## MINISTERIO PARA LA TRANSICIÓN ECOLÓGICA Y EL RETO DEMOGRÁFICO

- 1758** *Resolución de 3 de enero de 2023, de la Dirección General de Calidad y Evaluación Ambiental, por la que se formula declaración de impacto ambiental del proyecto «Parque eólico La Coteruca de 51 MW y su infraestructura de evacuación, en Campoo de Enmedio, Santiurde de Reinosa, Pesquera, San Miguel de Aguayo y Molledo (Cantabria)».*

Figura 1: Alternativas seleccionadas en el EsIA

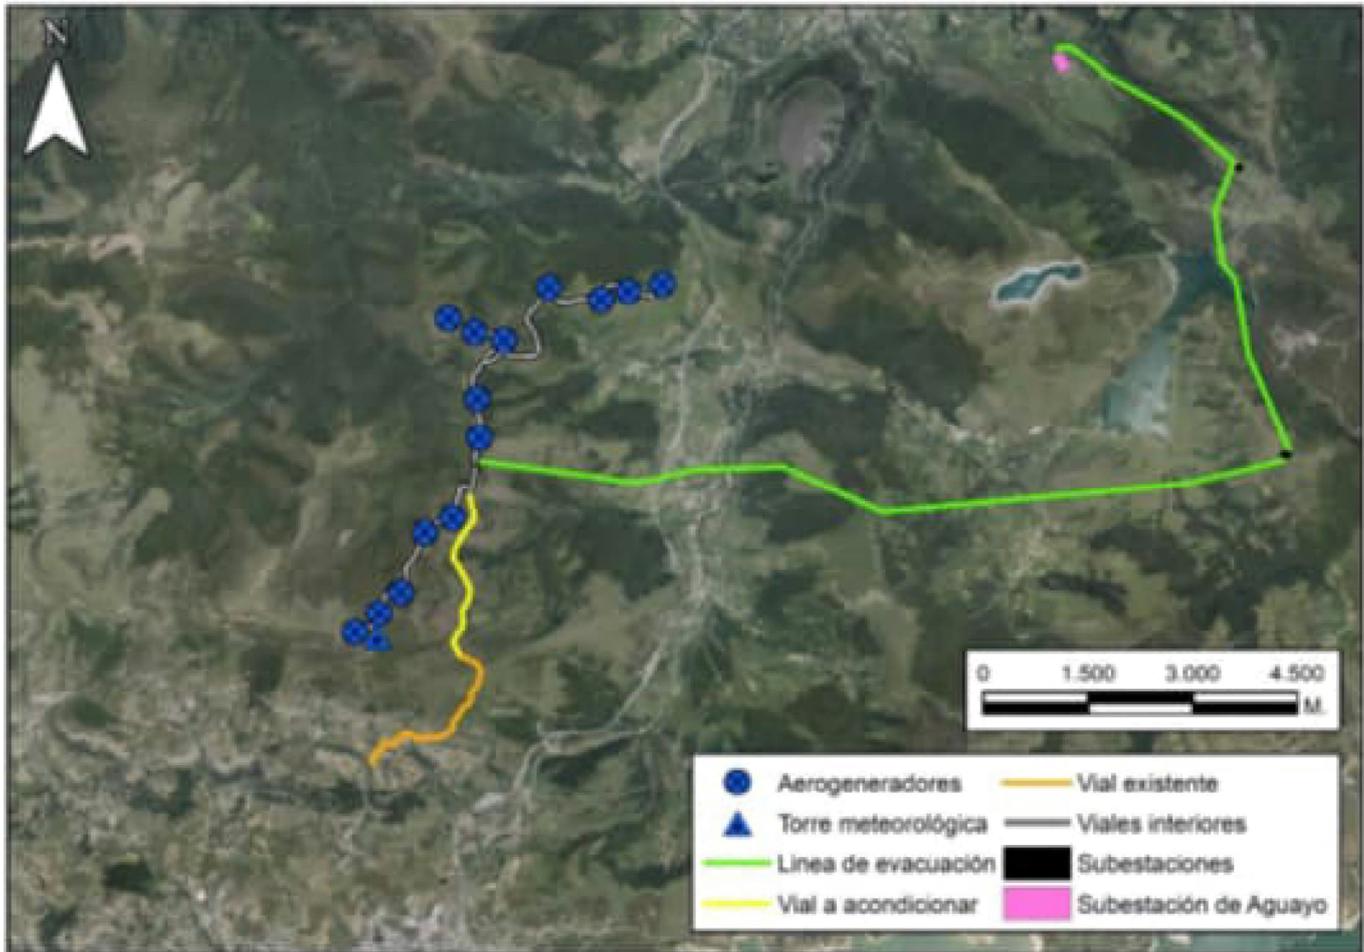
Según el informe de la Dirección General de Biodiversidad, Medio Ambiente y Cambio Climático de la Consejería de Desarrollo Rural, Ganadería, Pesca, Alimentación y Medio Ambiente del Gobierno de Cantabria, el EsIA no realiza un estudio de alternativas del parque eólico tal y como indican el apartado b) del artículo 35 y el punto 2 del anexo VI de la Ley 21/2013, de 9 de diciembre, de evaluación ambiental.

Respecto a la línea eléctrica de evacuación, esa Dirección General considera que la alternativa propuesta por el promotor es inasumible desde el punto de vista ambiental debido a las afecciones críticas que produce, y que no han sido adecuadamente valoradas en el EsIA. Según su valoración, no cabría la adopción de medidas mitigadoras del impacto hasta un grado compatible con la necesaria conservación de los valores ambientales de la zona.
